*Ministero dell' Ambiente
e della Sicurezza Energetica*

Oggetto: [ID_VIP:10336] Valutazione preliminare ai sensi dell'art. 6, comma 9 del D.Lgs.n.152/2006 relativa al "Progetto di decommissioning della piattaforma denominata "Jole-1", nella concessione di coltivazione di idrocarburi liquidi e gassosi "B.C21.AG"
Proponente: Società Eni S.p.A.
Scheda tecnica.

Figura 1 – La piattaforma “Jole 1”

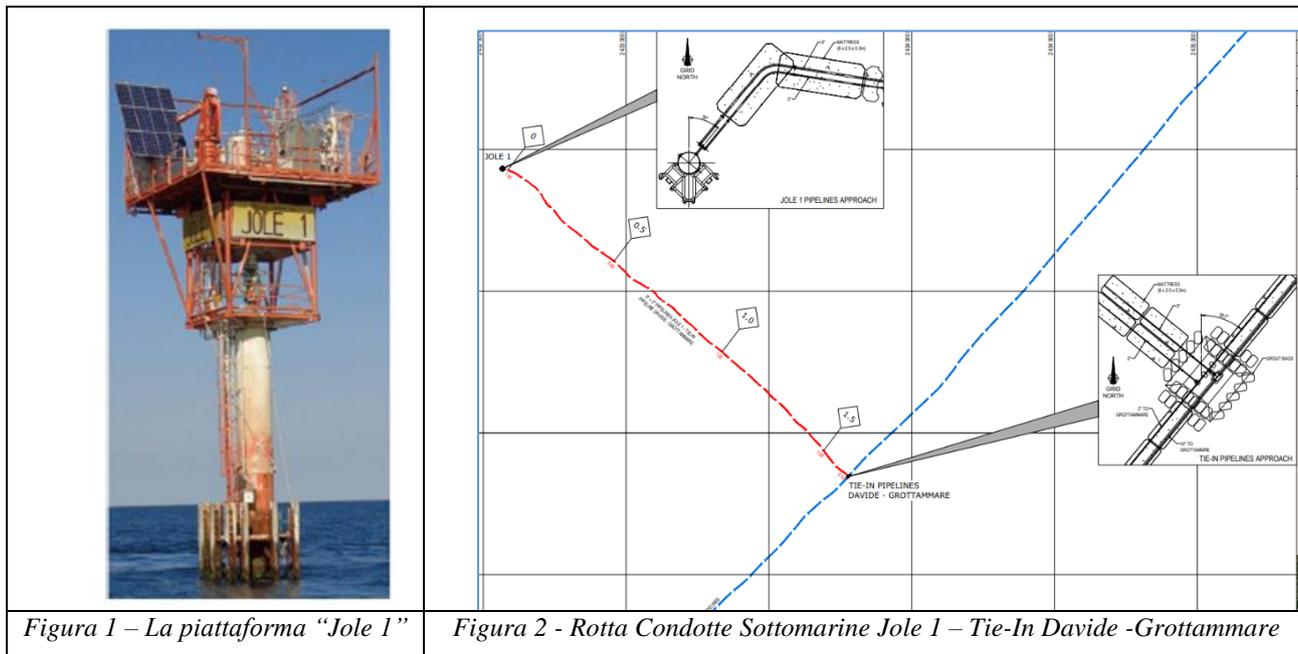
La Piattaforma (figura 1) è costituita, in sintesi, dai seguenti elementi:

- Una struttura monotubolare verticale infissa nel fondo marino avente diametro esterno variabile (1500/2500 mm);
- Un tubo guida del diametro di 30” (762 mm) installato all’interno della monotubolare fino alla sua sommità; l’intercapedine tra monotubolare e tubo guida è riempita di malta cementizia;
- Un attracco fissato direttamente alla monotubolare;
- Un deck su tre livelli di dimensioni massime 8,15 m x 8,15 m sul quale sono presenti una testa pozzo e apparecchiature e;
- Due riser da 2” e 3” rispettivamente per acqua di strato e gas di produzione e relative condotte sottomarine di pari diametro collegate mediante innesto sottomarino alle condotte Davide – Centrale di Grottammare (figura 2), così composte:
 - una linea da 3” che aveva la funzione di trasportare per il gas di produzione;
 - una linea da 2” che aveva la funzione di trasportare le acque di strato.

La Piattaforma ha un’altezza massima pari a 17,2 metri s.l. ed è dotata di un imbarcadero avente una forma in pianta a “L”, fissato direttamente alla monotubolare, di dimensioni esterne di circa 3 m x 3 m. L’imbarcadero è provvisto di sei bottazzi (tre per lato) dotati di respingenti in legno. Dal piano calpestio si sviluppa la scala di tipo alla marinara con gabbia di protezione, la quale permette di raggiungere il piano più basso del deck, costituito da tre livelli.
